第3回ワークショップが開催されました！

開催日時：令和元年 12月18日(水) 13:00~15:00

第1回と第2回ワークショップで頂いた意見をもとに、A・B・C 3グループの意見を集約したものを、改修計画案として2種類作成し、第3回ワークショップを行ないました。なお1案と2案の違いは、広場の北側の芝生の有無となっています。

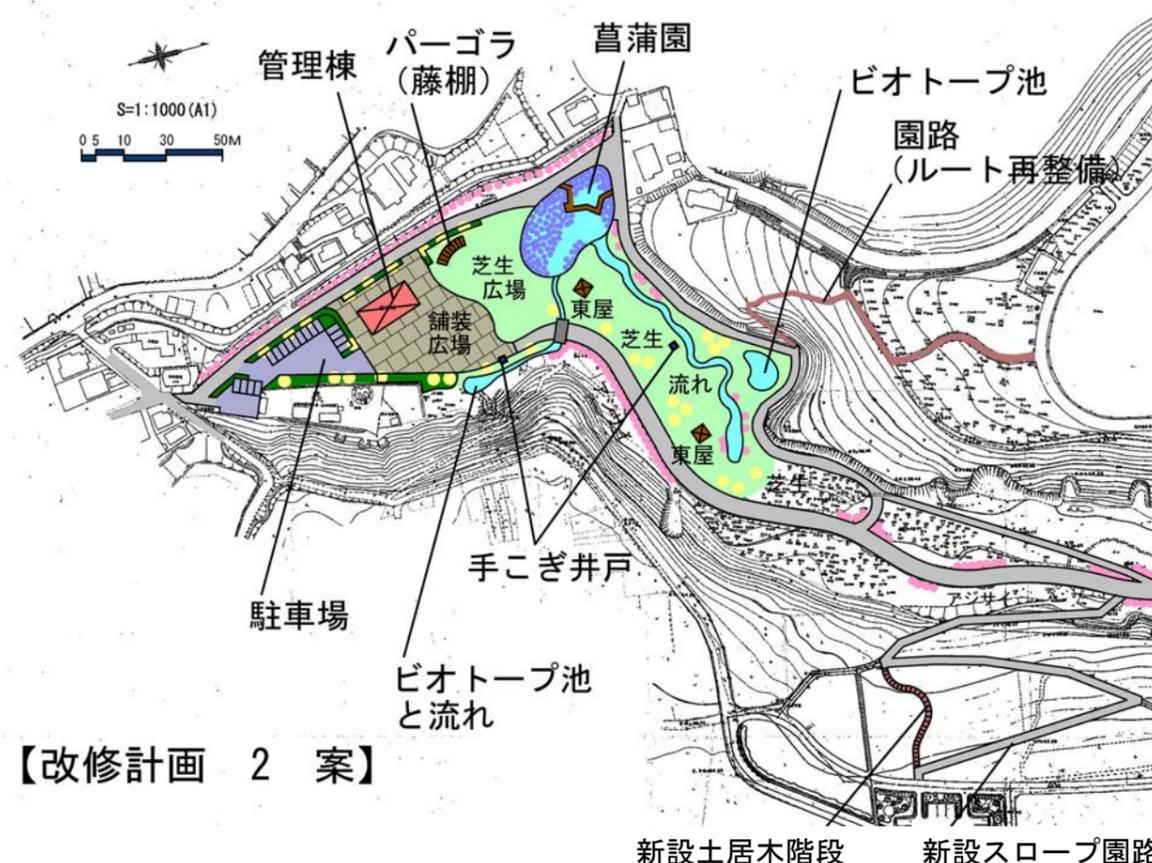
- 芝生広場は、夏は暑くなるため小さい方がよい。
- 水遊びができるようにした場合、更衣室等が必要。
- 大雨を考慮し、芝生広場を少し凹ませてはどうか。
- 芝生部分には、ショウブを植えてほしい。
- 大雨の際は、大量の枝葉が広場に集まる。芝生広場であると掃除が大変なため、舗装広場にした方がよい。
- 管理棟の前に花壇があるとよい。
- 舗装広場は、管理棟の周りだけでよい。
- 芝生広場は北側に既存のものがあるので十分である。
- 園路沿いのアジサイは背が高くなる。既存の野草も大事にしてほしい。
- 谷戸の地形を残し、谷戸のゾーンとして整備してほしい。
- 水辺を有効活用してほしい。
- 芝生は維持管理が大変。

管理棟周りの広場をどのようにするか。流れ周りの芝生としている部分をどのようにするか。様々な意見がありました。皆様から出た意見をもとに今後、更に計画を進めていきます。
